CIMETIÈRE NOTRE-DAME-DES-NEIGES

PLAN DIRECTEUR D'AMÉNAGEMENT

ADDENDA # 2 AU VOLUME II

RÉPONSES AUX COMMENTAIRES DE LA COMMISSION JACQUES-VIGER DU 2 AVRIL 2001,
SUITE À LA RENCONTRE DU 18 AVRIL 2001 AVEC LES REPRÉSENTANTS DU SERVICE DU DÉVELOPPEMENT URBAIN
DE LA VILLE DE MONTRÉAL

7 Arbres déplacés et replantés

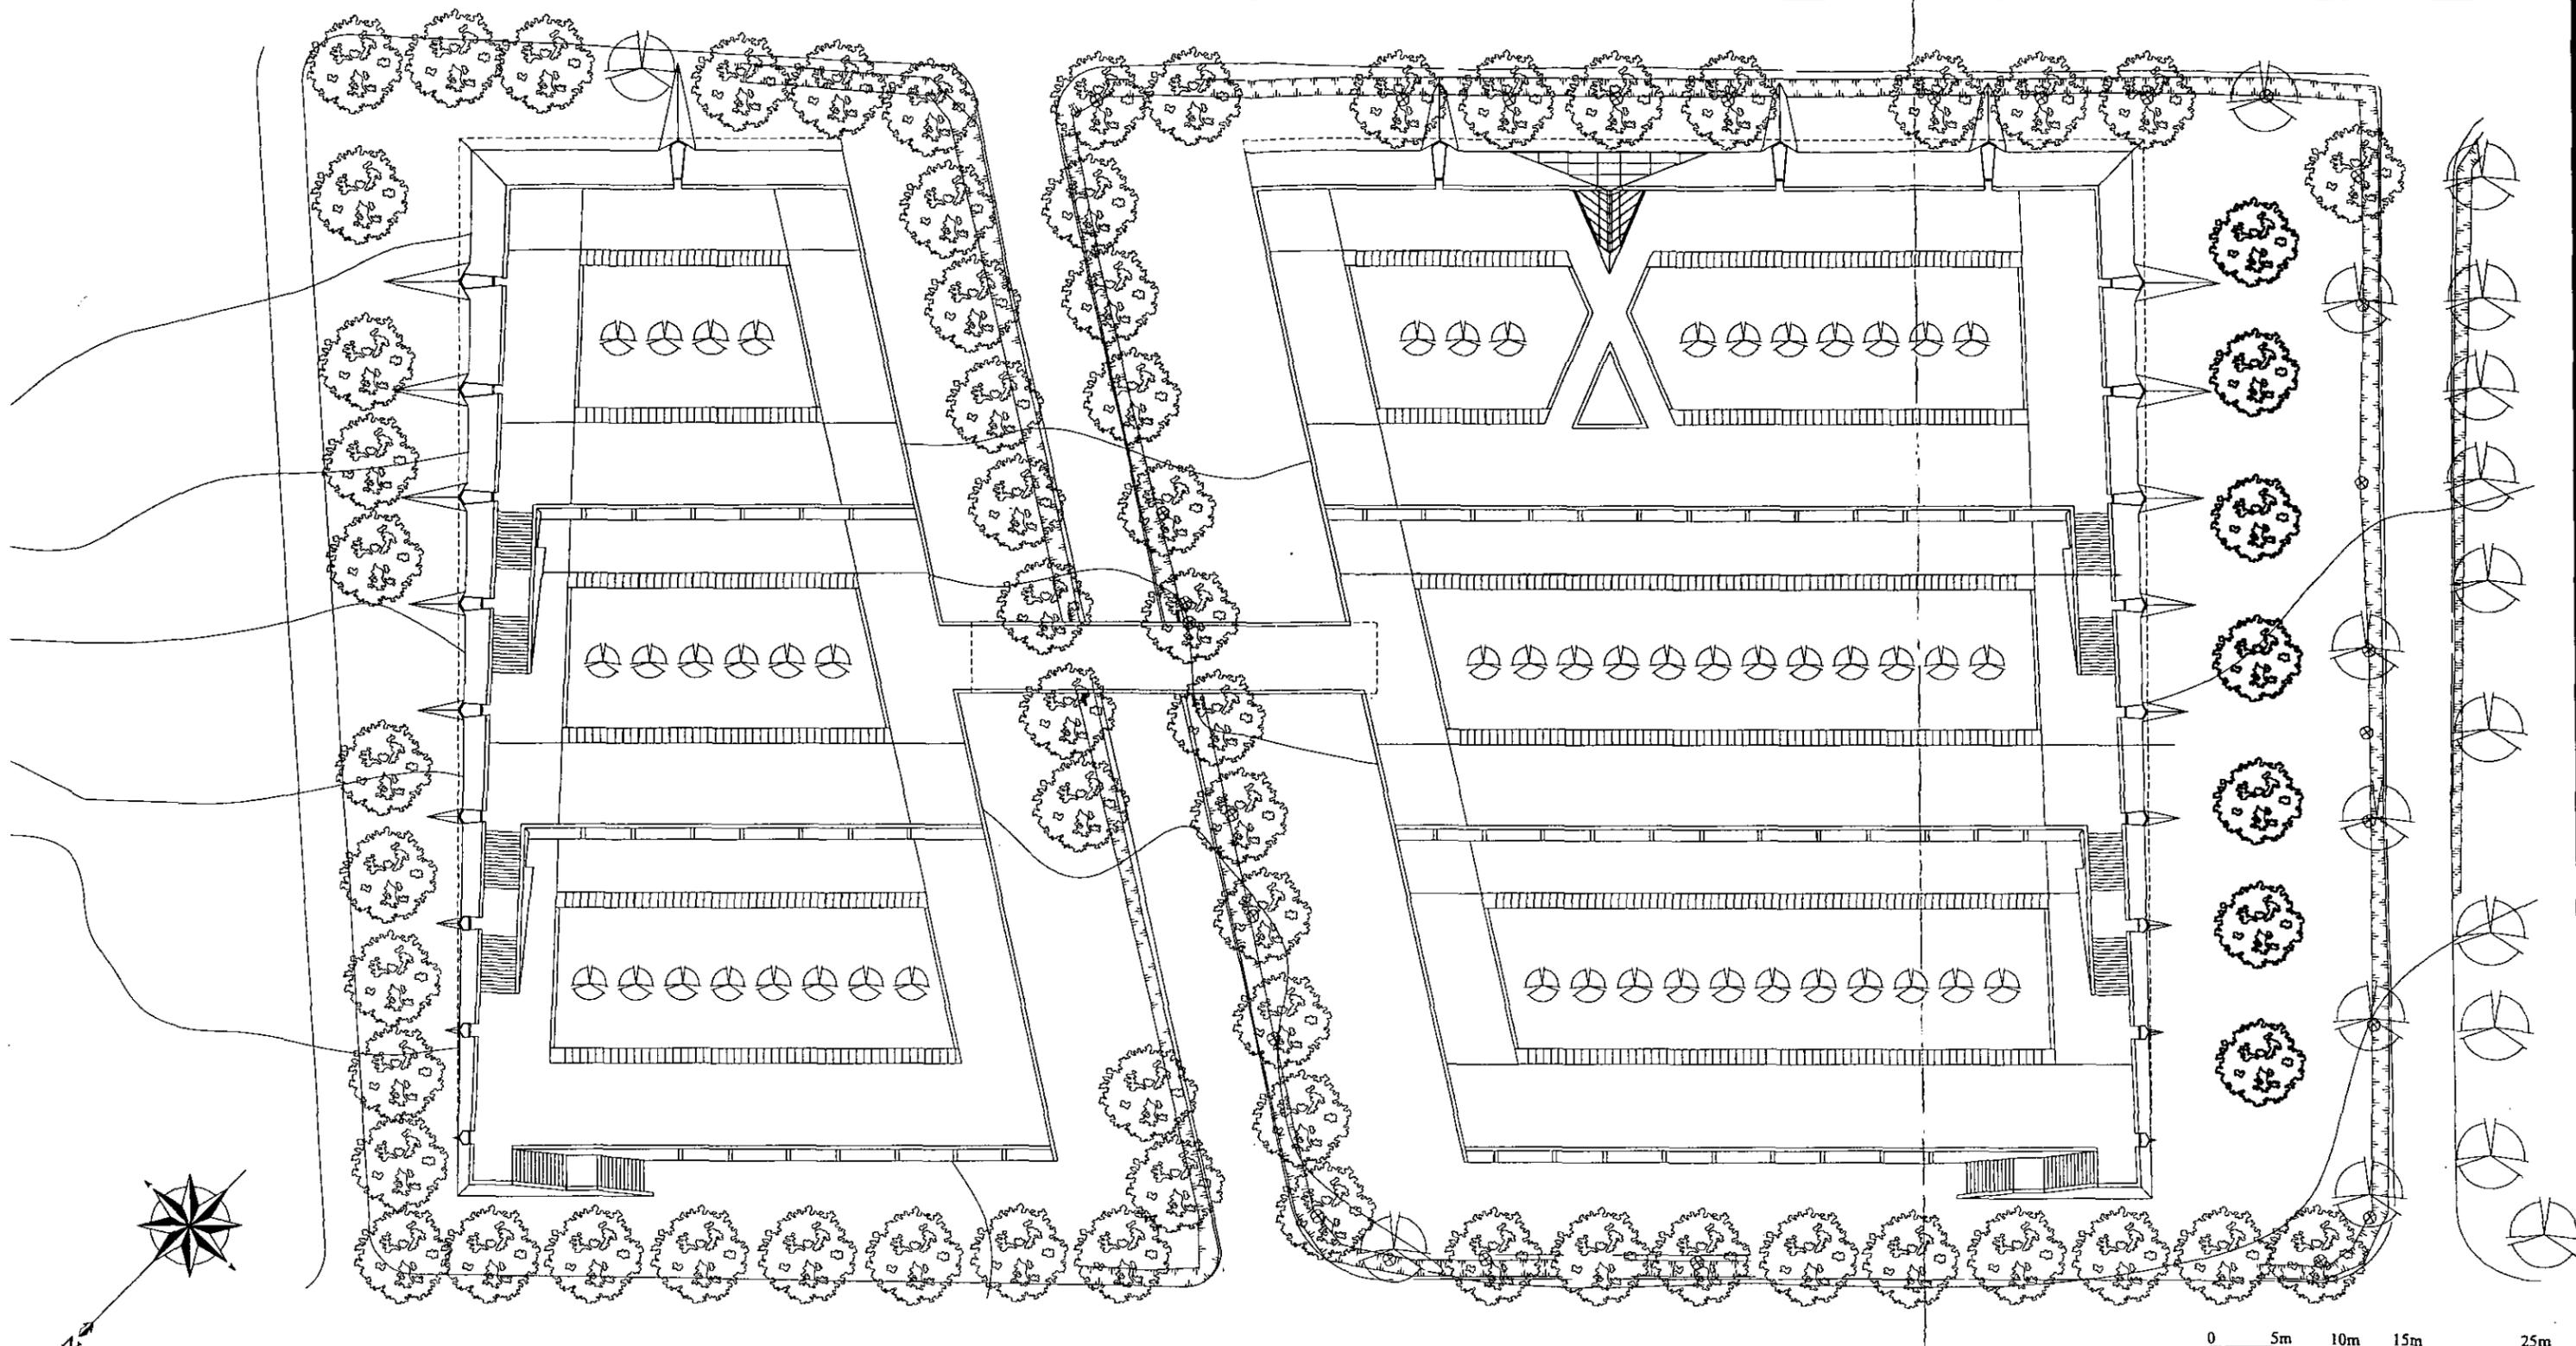
7.1 Implantation alternative des mausolées du boisé de l'Est tel que suggérée à l'addenda au volume II déposé le 2 avril 2001

Nous convenons que la proposition qui était soumise dans l'addenda du 2 avril 2001 de déplacer des érables à sucre matures pour les replanter aux endroits du périmètre des mausolées du boisé de l'Est où manquaient des arbres, engageait des coûts prohibitifs sans garantie de survie de ces arbres. D'ailleurs, en annexe 1, nous vous déposons l'expertise de M. Luc Nadeau, ingénieur forestier, expert conseil reconnu dans le domaine de la préservation des arbres. *Nous proposons donc de ramener les constructions à l'implantation initialement identifiée à la page 143 du Volume II du plan directeur et de garder les 13 érables matures considérés dans leur implantation actuelle.*

Cependant, il existe également sur le côté Ouest de la rue existante séparant l'aire des mausolées de l'aire du jardin funéraire quelques 7 érables de Norvège plus jeunes qui eux, pourraient être déplacés plus facilement et à moindre risque. Notre intention serait de répéter le long de ce linéaire, et en remplacement de ces arbres relocalisés un alignement d'arbres colonnaires continuant le traitement des trois niveaux de terrasses des mausolées, pour renforcer le lien visuel entre le jardin et les constructions.

Mausolée du boisé de l'Est
Plan d'implantation 143 c)

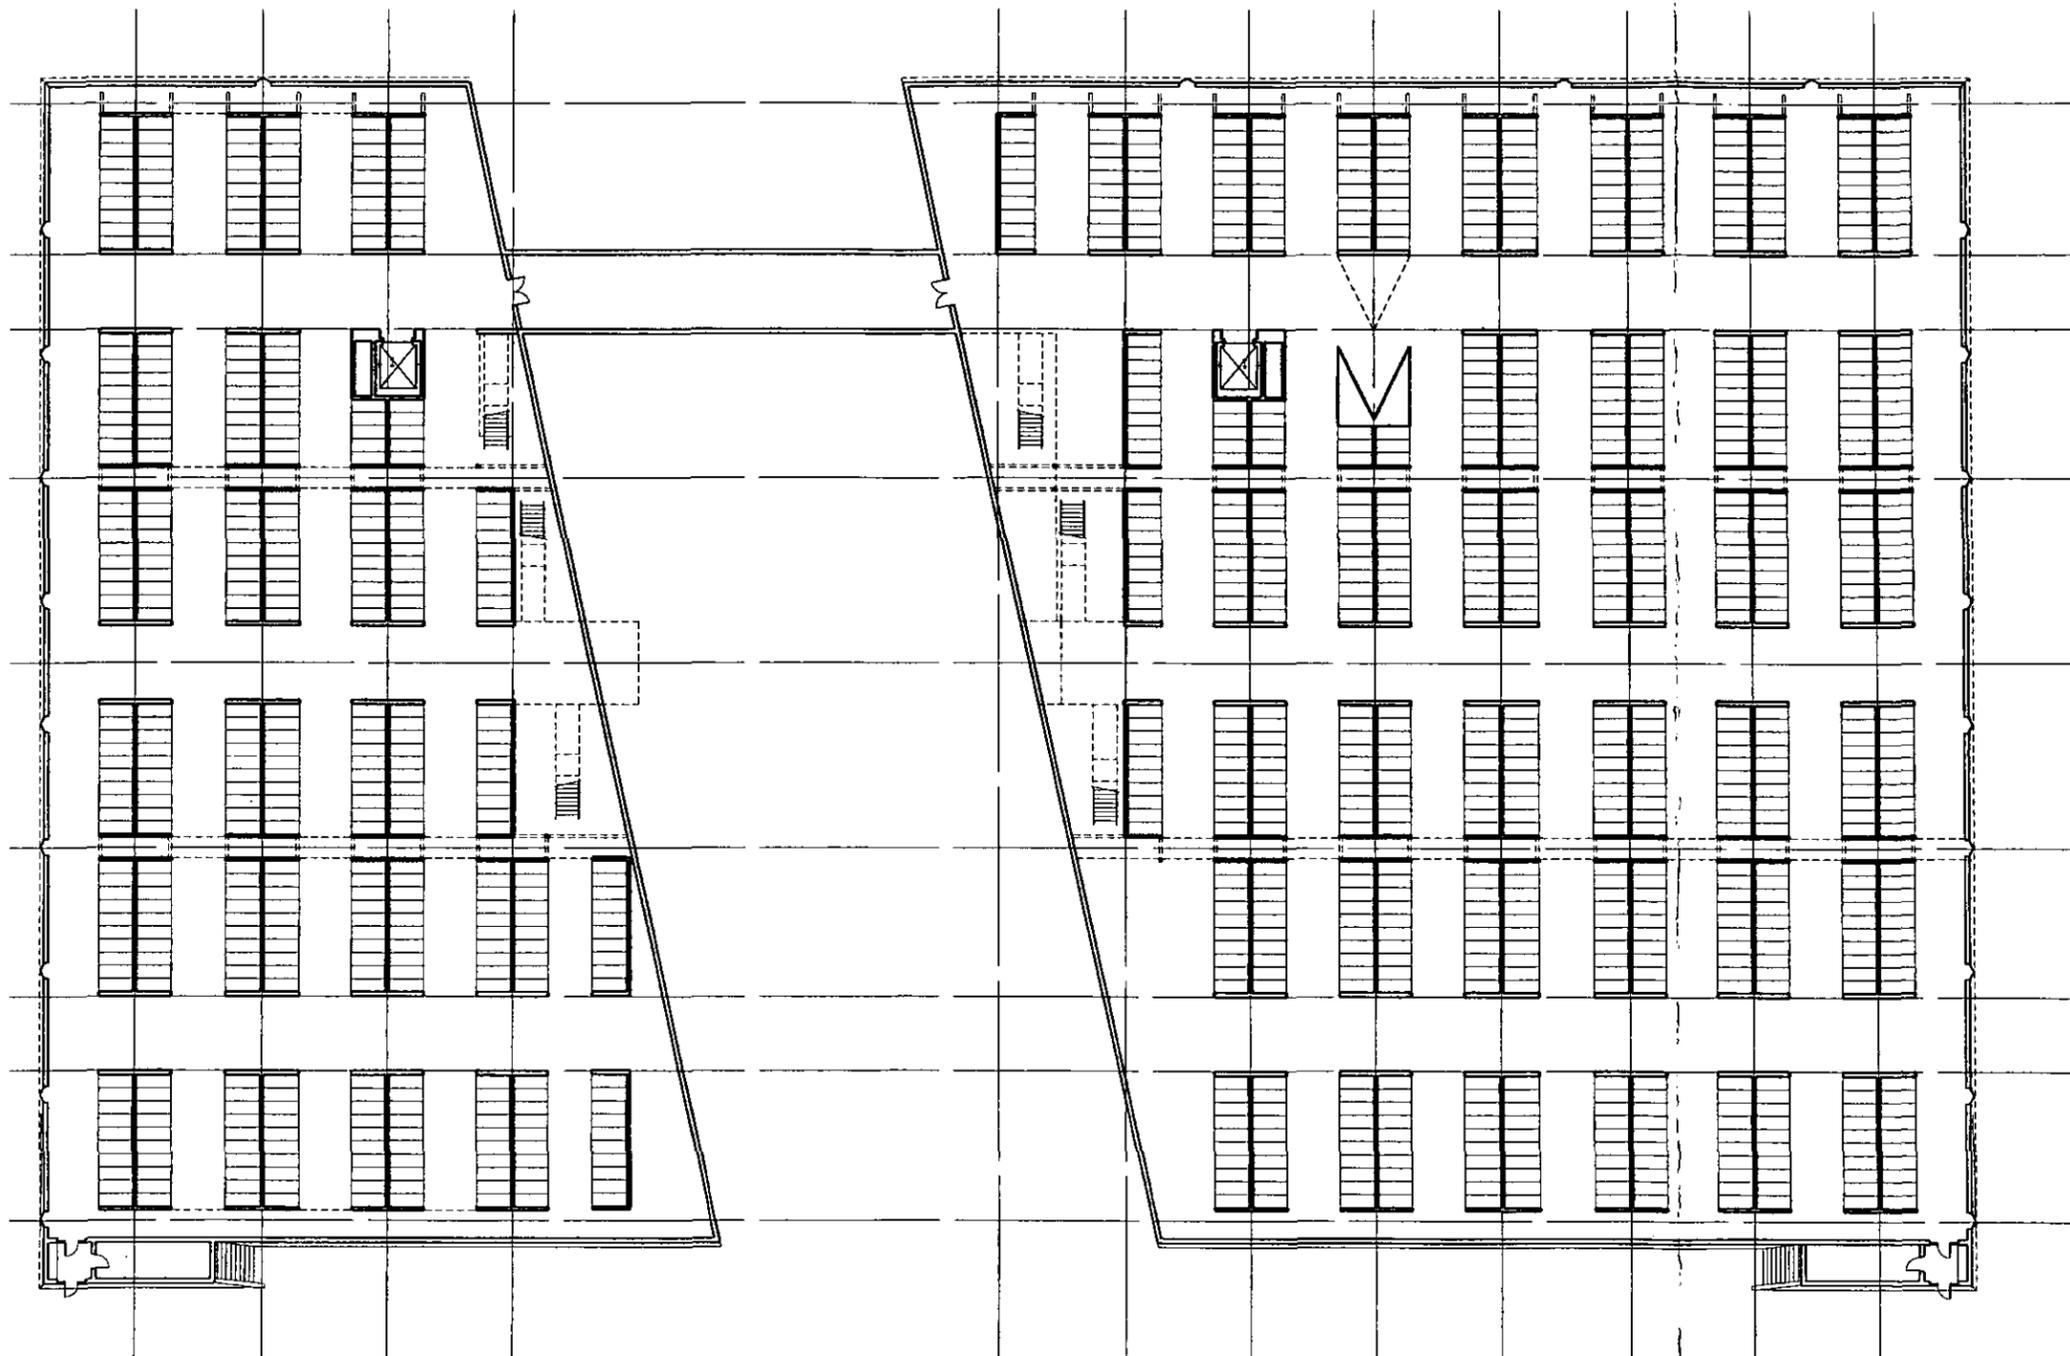
La Commission s'inquiète du "volume imposant ... et massif ... perçu comme une véritable muraille ... entrant en contradiction avec le cadre végétal environnant et le bâtiment du poste de police".

Nous prenons compte cependant des inquiétudes de la Commission Jacques-Viger et proposons ci-joint une modulation adoucie du mur d'enceinte de ce monument qui prend acte, par sa courbure, des conditions topographiques du terrain, situé au sommet de ce versant, et diminue de plus de 2 m. la hauteur de la "muraille" arrière. Cette mesure est suffisante pour abaisser la crête de ce mur en-dessous du profil des toitures du poste de police, tout en masquant encore aux utilisateurs des terrasses supérieures des mausolées la vue non désirable de l'arrière-cour de cette construction municipale insensible à son contexte.
